**GEK Schwiellochsee / Dammühlenfließ  
Teileinzugsgebiet Samgasefließ  
Ortsbegehung Voigtsmühle**

**Ergebnisprotokoll:**

Abschnitt unterhalb der Voigtsmühle mit Flurstücken

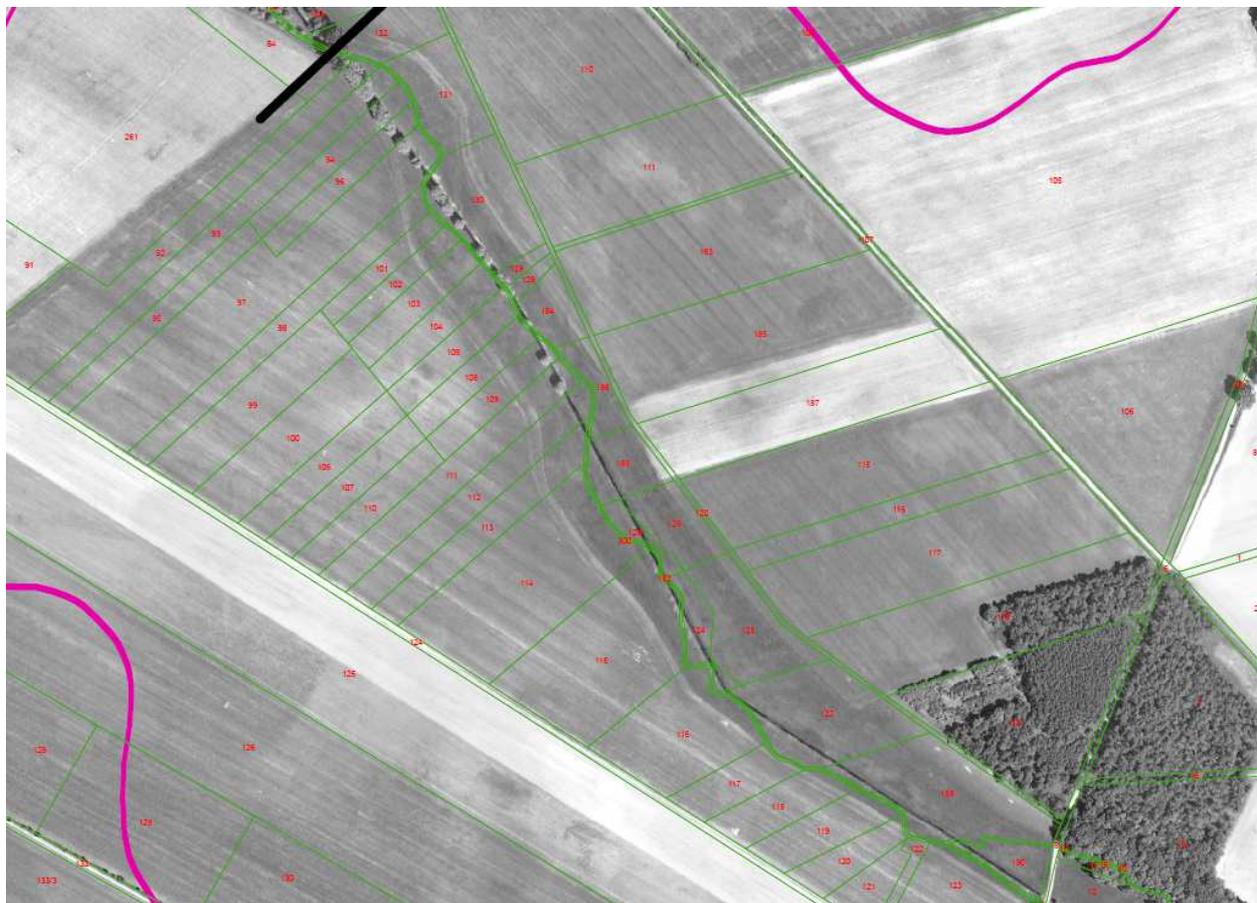
Einer Umverlegung des Samgasefließes unterhalb der Brücke in das alte Bett wird nicht zugestimmt. Dies ist auch aus dem Grund ungünstig, da dann der Pufferstreifen gegen den Acker in Form extensiver Wiesen auf langen Abschnitten nur sehr schmal oder nicht mehr gegeben ist. Die Bewirtschaftung würde dadurch stark gestört. Allerdings sind die Anwesenden auch der Meinung, dass mehr Strukturen im Fließ geschaffen werden sollten. Dazu zählen Bäume an der Mittelwasserlinie, ggf. örtlich Uferabflachungen oder kleine Buhnen, um den Lebensraum Gewässer aufzuwerten. Dadurch sind Besatzmaßnahmen nachhaltiger, weil die Fische sich vor Räubern besser verstecken können und Graureiher und Kormoran nicht so ein leichtes Spiel haben. Es ist

zu beachten, dass der Grundwasserflurabstand für die Bewirtschaftung nach Umsetzung der Maßnahme weiterhin ausreichend ist. Im oberen Abschnitt sind ggf. leichte Wasserstandsanehebungen bei Niedrigwasser durch die Maßnahme zulässig, im unteren Teil eher nicht. Außerdem muss die Unterhaltung weiterhin möglich sein.
